RESPUESTA a los comentarios recibidos al Proyecto de Norma Oficial Mexicana PROY-NOM-027-ENER/SCFI-2016, Rendimiento térmico, ahorro de gas y requisitos de seguridad de los calentadores de agua solares y de los calentadores de agua solares con respaldo de un calentador de agua que utiliza como combustible Gas L.P. o Gas Natural. Especificaciones, métodos de prueba y etiquetado, publicado el 22 de agosto de 2016. (Continúa en la Tercera Sección).

RESPUESTA A LOS COMENTARIOS RECIBIDOS AL PROYECTO DE NORMA OFICIAL MEXICANA PROY-NOM-027-ENER/SCFI-2016, RENDIMIENTO TÉRMICO, AHORRO DE GAS Y REQUISITOS DE SEGURIDAD DE LOS CALENTADORES DE AGUA SOLARES Y DE LOS CALENTADORES DE AGUA SOLARES CON RESPALDO DE UN CALENTADOR DE AGUA QUE UTILIZA COMO COMBUSTIBLE GAS L.P. O GAS NATURAL. ESPECIFICACIONES, MÉTODOS DE PRUEBA Y ETIQUETADO.

Figura X X Esquema de instalación para medir el consumo de energía eléctrica de un calentador de agua solar acoplado a un calentador de agua eléctrico como respaldo.

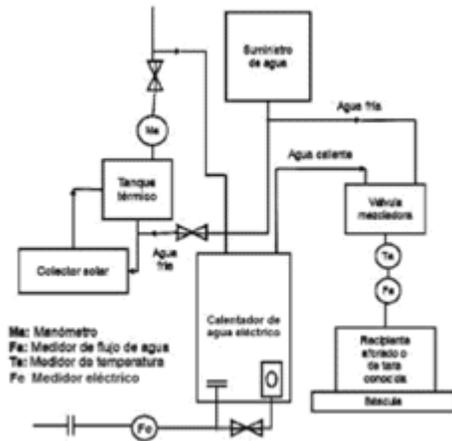
Capítulo 8. Métodos de prueba
Dice:
 No aplica.
Debe decir:
 8.X.X Determinación del ahorro de energía eléctrica
 8.X.X.X Fundamento del método
 El objetivo del método consiste en medir el consumo de energía eléctrica del calentador de agua solar acoplado a un calentador de agua eléctrico como respaldo, o el de un calentador de agua solar y un calentador de agua eléctrico,

Esquemas de instalación para medir el consumo de energía eléctrica:

Con fundamento en los artículos 47 fracciones II y III y 64 de la Ley Federal sobre Metrología y Normalización y el 33 de su Reglamento, se analizó el comentario y se encontró que no procede.
 La ampliación del campo de aplicación, la inclusión de una nueva especificación y el incremento de la severidad de una especificación, en un proyecto de norma ya publicado para su consulta pública, no está permitido y para modificarlo se requiere de iniciar nuevamente su elaboración. Por lo anterior, no es posible incluir los

Desde el inicio de la elaboración de esta norma se consideró la inclusión de los calentadores de agua que operan con energía eléctrica y dejarlo abierto a cualquier otra energía. Sin embargo, fue durante el proceso de elaboración del DTESTV y ahora el de la norma, que se eliminaron, por decisión del grupo de trabajo, nos sorprende ahora, después de la publicación del proyecto se vuelva a solicitar, Aceptarlo equivale a reiniciar de nuevo todo el proceso de elaboración de la norma.

Además, por el momento no se cuenta con información sobre el mercado de los calentadores de agua solares con respaldo de un calentador eléctrico, para poder justificar y fundamentar su inclusión en esta NOM, además se tiene que iniciar nuevamente el proceso de normalización con un análisis de la viabilidad de su inclusión para hacerlo.

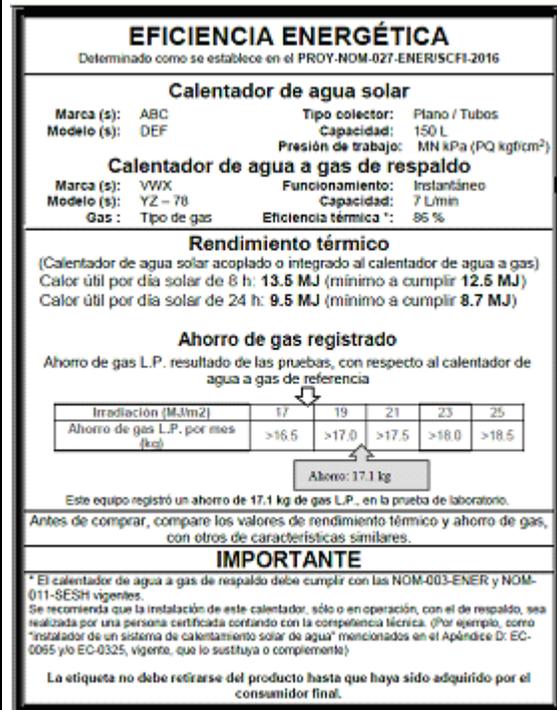
Capítulo 10. Etiquetado

Debe decir:

Se propone un rediseño de la etiqueta de eficiencia energética.
 En caso de ser aceptada, se sugiere su homologación con el numeral 10.2 relativo al contenido de la etiqueta.

Con fundamento en los artículos 47 fracciones II y III y 64 de la Ley Federal sobre Metrología y Normalización y el 33 de su Reglamento, se analizó el comentario y se encontró que procede parcialmente.

Se acordó diga:

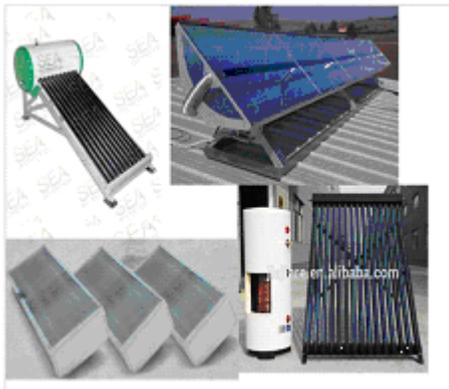
Todos los dibujos están representado un calentador de cama plana, ¿qué hay con los demás productos? De acuerdo con la clasificación de productos, la geometría de los productos son muy diferentes.
